Parc Eolien du Village de Richebourg III

Mémoire en réponse
à l'avis de la MRAe

Novembre 2023

Aménagements envisagés sur le réseau électrique Grand Est (source S3REnR décembre 2022)

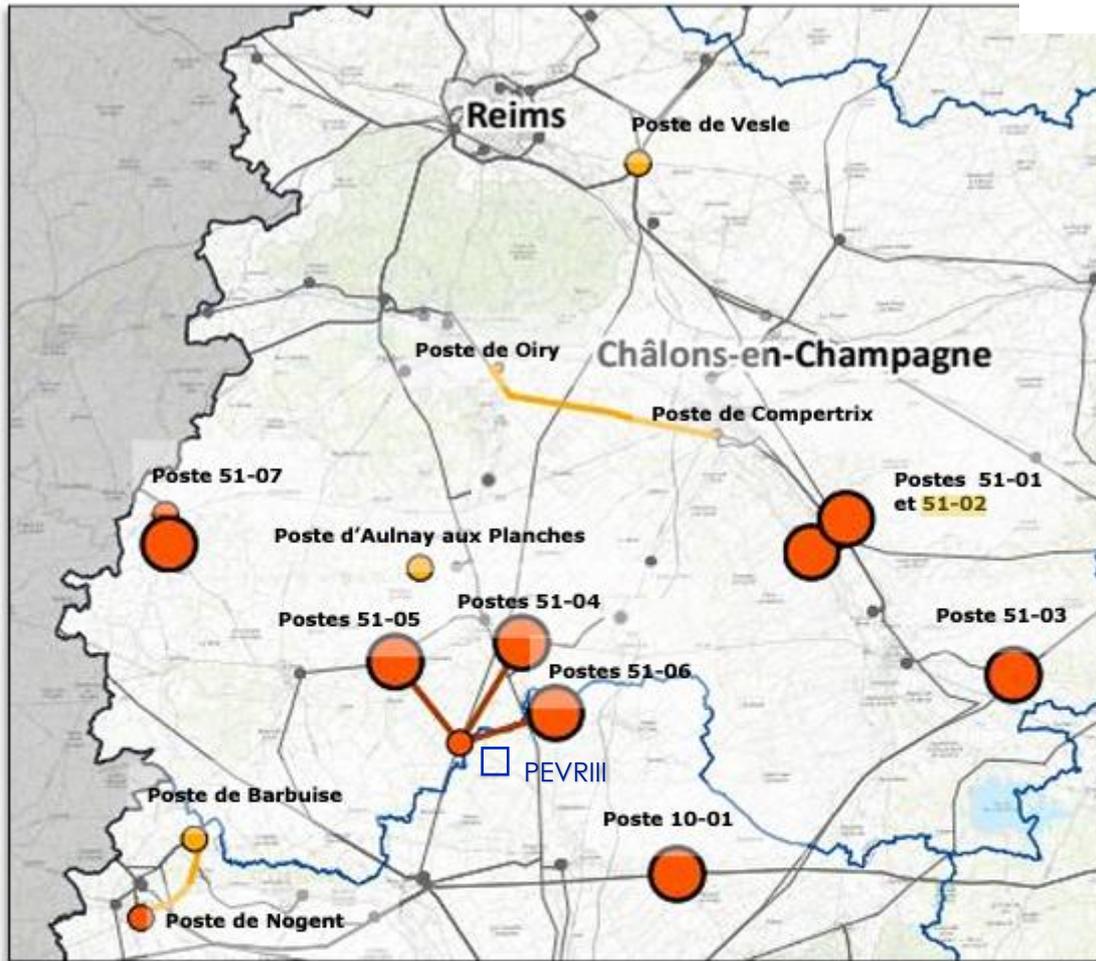
L'Ae rappelle au pétitionnaire que le périmètre d'étude s'entend pour l'ensemble des opérations d'un projet⁷ et par conséquent, que l'étude d'impact de son projet doit apprécier

également les impacts du raccordement à un poste source.

La version définitive du Schéma Régional de Raccordement au Réseau des Energies Renouvelables (S3REnR) du Grand Est a été adoptée en octobre 2022.

PEVR8 est en zone 2 « Champagne » de ce schéma. Sur cette zone, le schéma montre clairement que l'ensemble des postes sources actuels à proximité du projet sont tous en situation de saturation : poste source de Europort, poste source de Marolles, poste source de la Chaussée et poste source de Faux Fresnay.

Ainsi le S3REnR prévoit 2 nouveaux postes-sources pour accueillir les futurs projets de ce secteur « Sud Marne & Nord Aube » et le renforcement de celui de Faux Fresnay situé à une dizaine de kilomètres du projet. Les 2 nouveaux postes-sources envisagés sont les suivants :

Aux vues des distances, nous imaginons plutôt, en fonction de la date de notre demande de Proposition Technique et Financière (PTF) à Enedis, qu'une proposition nous sera faite pour le poste 51-06 ou le poste renforcé de Faux-Fresnay qui correspond à la distance la plus courte et donc la moins impactante pour l'environnement.

Dans tous les cas, il semble prématuré et peu judicieux de se prononcer sur un scénario de raccordement qui n'a rien de certain et dont le choix de l'emplacement, et en conséquence du tracé de raccordement, ne dépendent en aucun cas du porteur de projet.

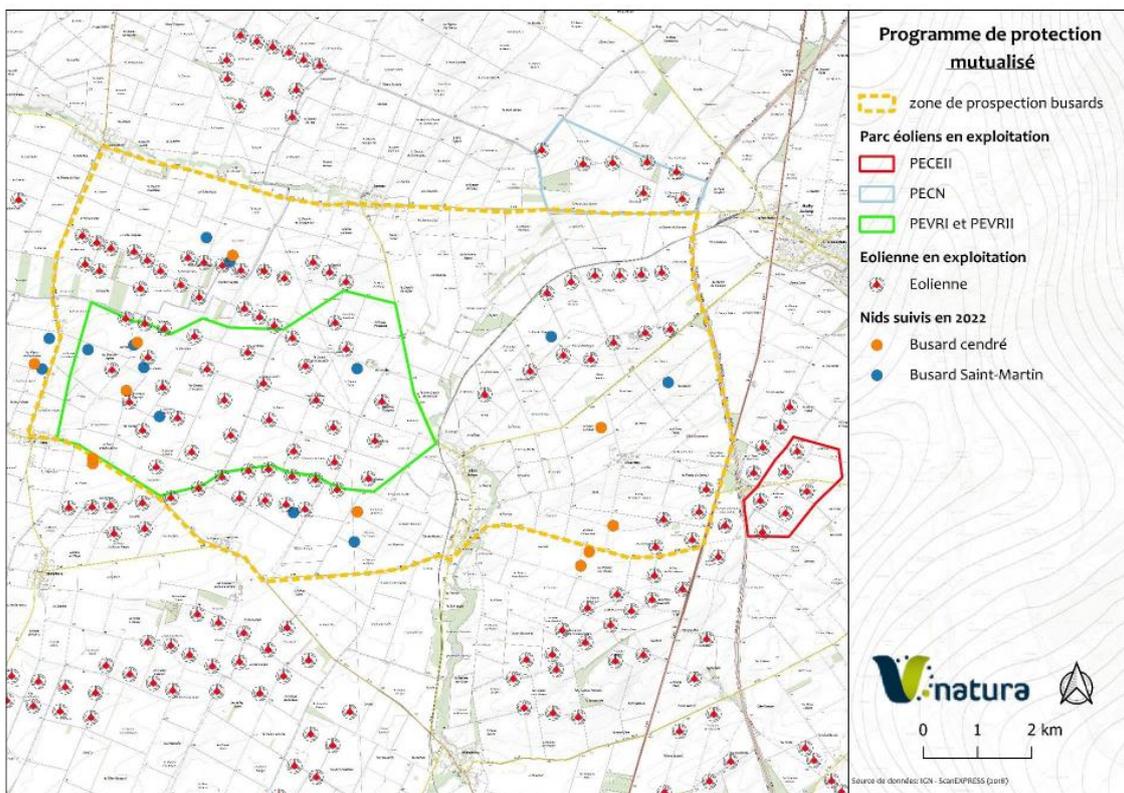
L'Ae recommande au pétitionnaire de préciser la localisation des sites voisins de la zone d'étude au sein desquels le Faucon crécerelle, le Busard Saint-Martin et le Busard cendré sont nicheurs.

La zone d'étude est définie selon les recommandations du guide relatif à l'élaboration des études d'impacts des projets de parcs éoliens terrestres. Elle permet d'appréhender l'ensemble des enjeux liés au projet. Il ne semble donc pas pertinent de rechercher des informations à l'extérieur de la zone d'étude.

Toutefois il est effectivement indiqué dans le dossier écologique la présence de Faucon crécerelle, Busard Saint-Martin et Busard cendré nicheurs sur des sites voisins du projet. Il s'agissait dans l'étude de PEVR III d'indiquer que le secteur du projet était potentiellement favorable pour la nidification et ainsi de bien prendre en compte cet enjeu. En effet le projet se situe dans une zone homogène de grandes cultures. Les busards nichent à 95% dans les champs d'orge et de blé. Le Faucon crécerelle quant à lui peut se reproduire sur tout élément en hauteur : haies, bâti, pylônes...

La localisation des nichées peut donc varier d'année en année. Ces nichées sont suivies et protégées dorénavant chaque année sur le secteur grâce au « Programme de protection mutualisé des nichées de Busard cendré et Busard Saint-Martin ». Ce programme de suivi mutualisé a été défini en partenariat avec l'administration pour les parcs de Champ de l'Epée II, Côte Noire, Village Richebourg I et II.

La zone de prospection mutualisée « busards » ainsi que les nids repérés sont consultables sur la carte qui suit. Elle couvre la zone d'implantation de Village de Richebourg III.

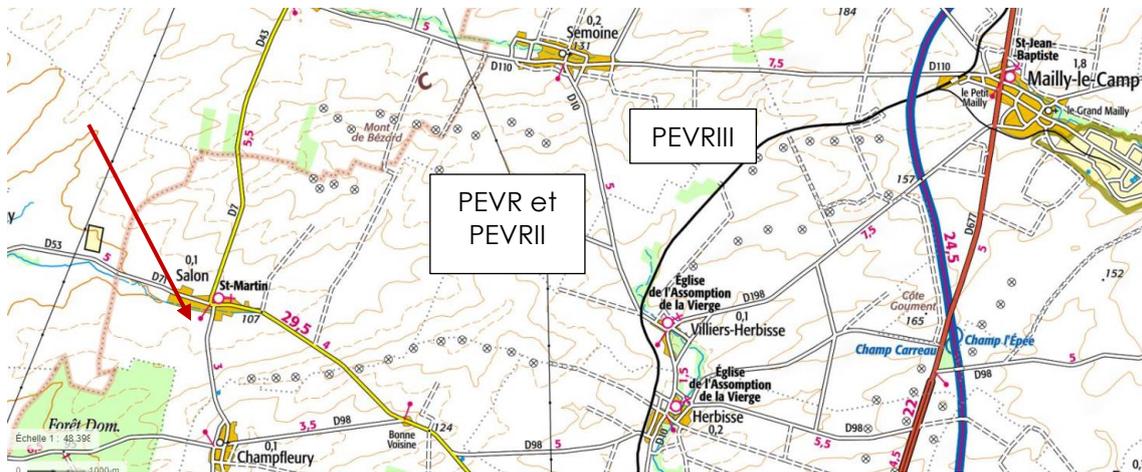
L'Ae constate que le pétitionnaire s'est engagé à retirer 3 éoliennes²⁰ de son projet dont l'éolienne E8, et que les éoliennes E6, E7, E9 restent dans le projet à 6 éoliennes.

L'Ae rappelle sa recommandation de mettre à jour le dossier avant l'enquête publique en prenant en compte le retrait des 3 éoliennes et ainsi de préciser le devenir de la mesure de déplacement de la haie située à proximité de l'éolienne E8 qui est retirée du projet.

Elle recommande également de déplacer les éoliennes situées à moins de 200 m des lisières boisées.

Seule l'éolienne 8 était située à moins de 200 m d'une haie qu'il était prévu de déplacer. Le retrait de cette éolienne permet le maintien de cette haie.

Les 6 éoliennes restantes sont toutes situées à plus de 200m d'une haie ou d'un espace boisé. Aucune éolienne n'est donc à déplacer.

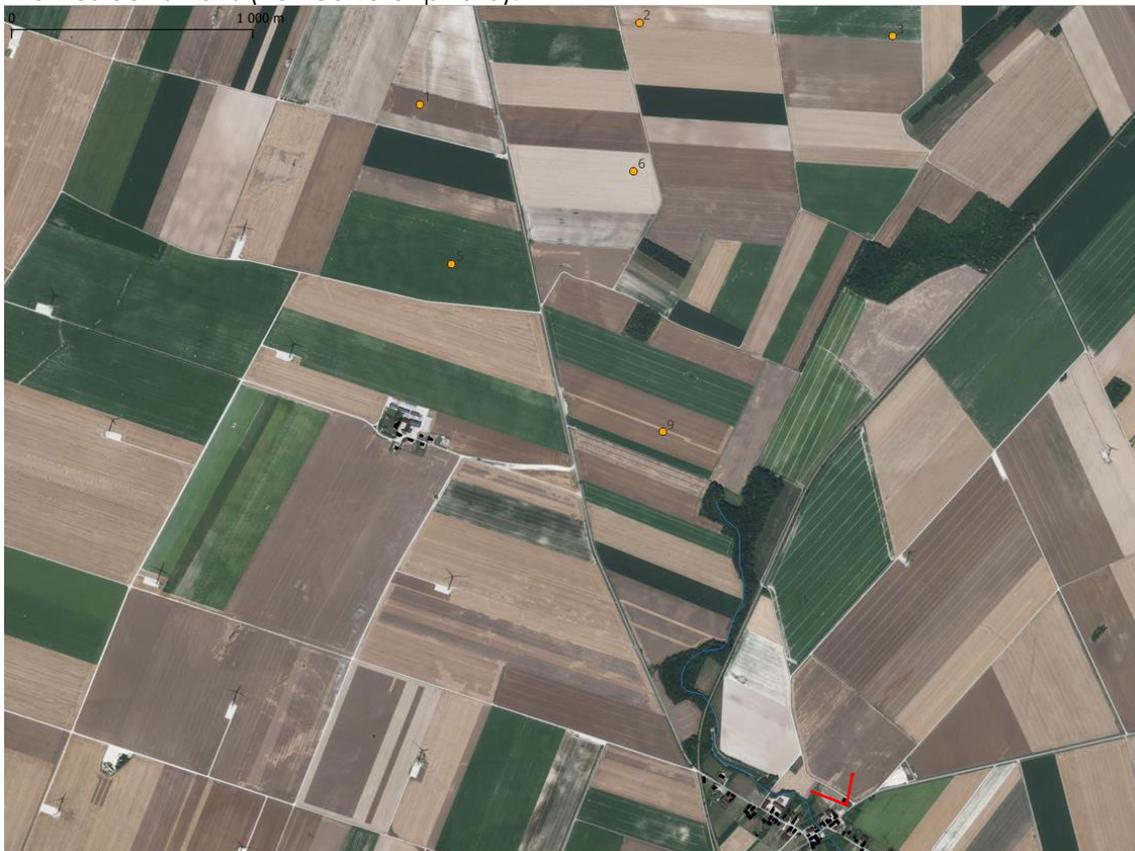
L'Ae recommande au pétitionnaire de compléter son étude paysagère par davantage de photomontages depuis les habitations des villages les plus proches pour étayer son argumentation sur les effets de masques des boisements.

Les villages de Semoine au nord et Villiers-Herbisse au sud sont les habitations les plus proches concernées. La carte de visibilité théorique (page 52 de l'étude paysagère) montre bien que le projet est potentiellement visible depuis les habitations les plus proches. Mais l'étude paysagère indique (page 54 et page 58 par exemple) que de nombreux masques (boisements, relief) filtrent les perceptions. Le terme filtrer indique ici une atténuation de la perception des éoliennes et non une absence de perception.

C'est pourquoi, comme indiqué dans le dossier, une distance d'au moins 1300 m de la première habitation la plus proche a été privilégiée pour réduire l'impact et inscrire le projet en accord avec les lignes de forces du paysage. Cette distance est bien au-delà de la distance réglementaire de 500 m depuis les habitations.

Les planches qui suivent ciblent l'analyse de la perception du projet depuis les habitations de ces 2 villages.

Panorama du développement éolien de l'Aire d'Influence Paysagère des Coteaux, Maisons et Caves de Champagne
 (source : DREAL Grand Est - Hauts-de-France - DRIEAT Ile-de-France, Données © MTES, Mission CMCC, novembre 2023)

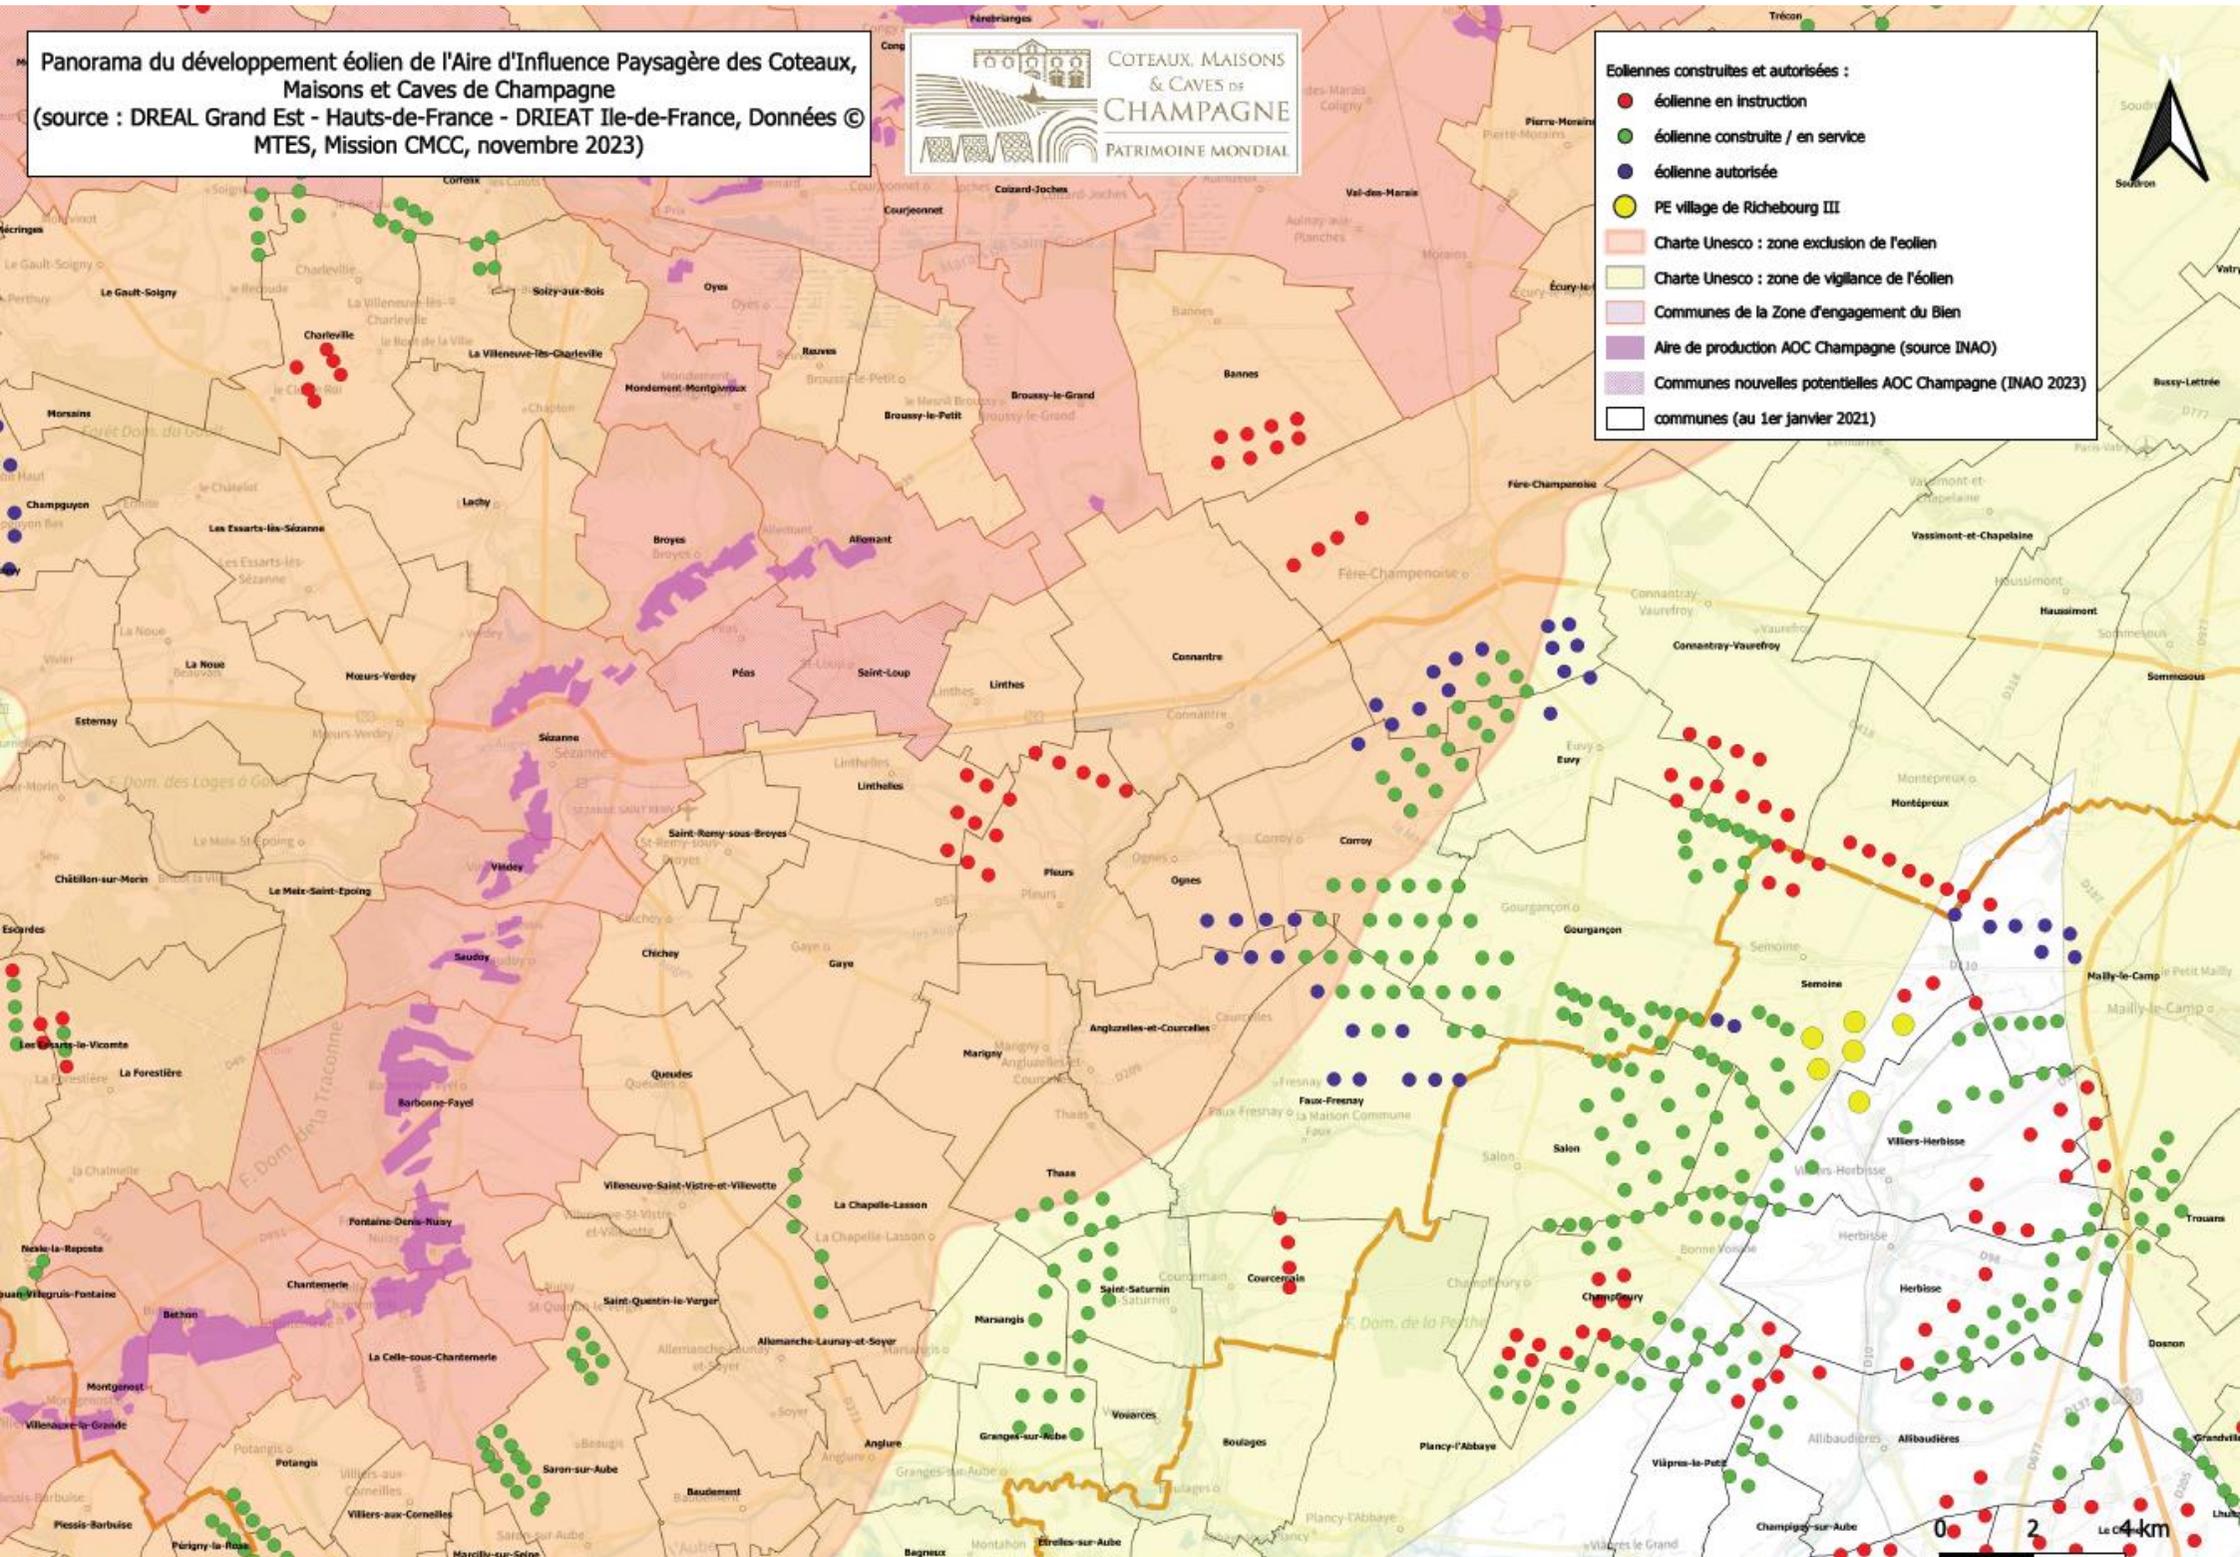
L'Ae recommande au pétitionnaire de localiser correctement la ZIP du projet sur la carte des zones de vigilance et d'exclusion des sites UNESCO et de prendre attache avec la mission UNESCO.

Réponse du porteur de projet concernant la localisation de la Zone d'Implantation Potentielle :

Il s'agit en effet d'une erreur qui a été corrigée en lien avec la mission UNESCO (voir page suivante). Toutefois l'ensemble des éléments UNESCO étaient bien en la possession du porteur de projet pour la réalisation de l'étude d'impact.
